Messung der am 1. Bauabschnitt angrenzenden Bereiche

Untersuchung der Sanierungsnotwendigkeit der roten Fenster im Flur vor Raum 2.05

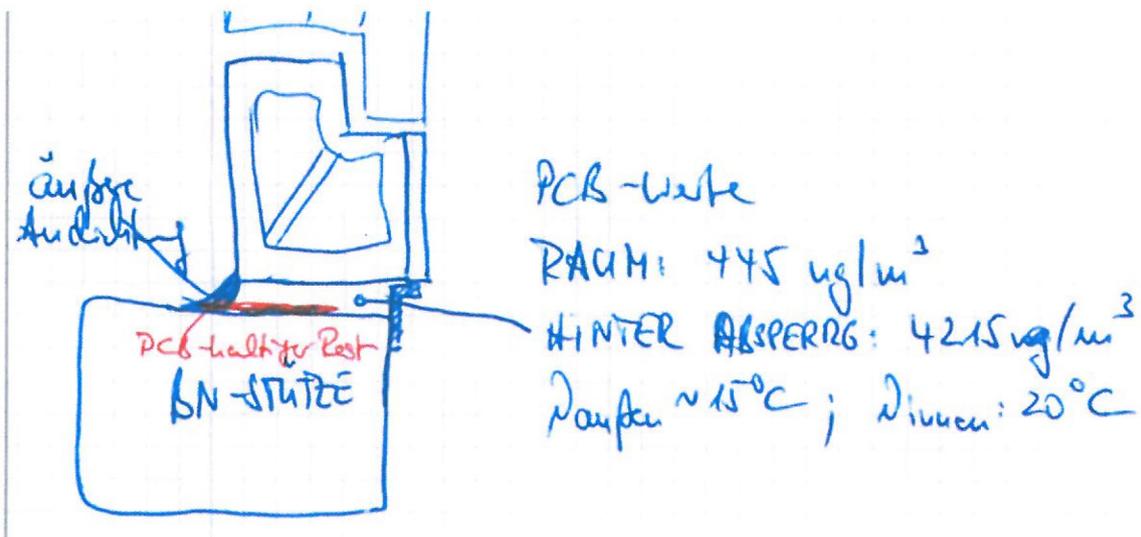
Um die Notwendigkeit des Ausbaus der noch recht neuen Fenster im Zuge der PCB-Sanierung zu überprüfen wurden PCB-Raumluftmessungen im Flur vor den Fenstern und im Luftraum zwischen Fensterprofil und der seitlich angrenzenden Betonstütze durchgeführt.

Für diese Messung wurde ein Loch von 8 mm Durchmesser in das Verblindblech zwischen Betonstütze und Fensterprofil gebohrt, aus dem die Luft von hinter dem Profil abgezogen werden konnte.

Hinter dem Profil wurde ein PCB-Gehalt der Luft von 4215 ng/m^3 gemessen. Die Belastung im Flur lag mit 445 ng/m^3 deutlich niedriger.

Durch diese Messung wurde nachgewiesen, dass sich im Bereich der Fensterprofile noch PCB-haltige Fugendichtmassen befinden die nachträglich saniert werden müssen.

Die Einbausituation stellt sich unserer Ansicht nach wie folgt dar:

In Zuge des 2. Bauabschnittes müssen daher nicht nur die alten Fenster, sondern auch die neueren, roten Fensterrahmen demontiert werden, um von den dahinterliegenden Fugenflanken die PCB-Reste zu entfernen und diese entsprechend zu Beschichten.

Da die Fenster nicht wieder mit PCB-haltiger Dichtmasse eingedichtet wurden, ist ein Wiedereinbau der Fenster nach einer Kontrolle durch unser Büro möglich, sodass keine neuen Fenster angeschafft werden müssen. Um einen Wiedereinbau zu ermöglichen, ist es jedoch sinnvoll die Fenster nicht durch den Schadstoffsanierer, sondern durch einen Fensterbauer ausbauen zu lassen.
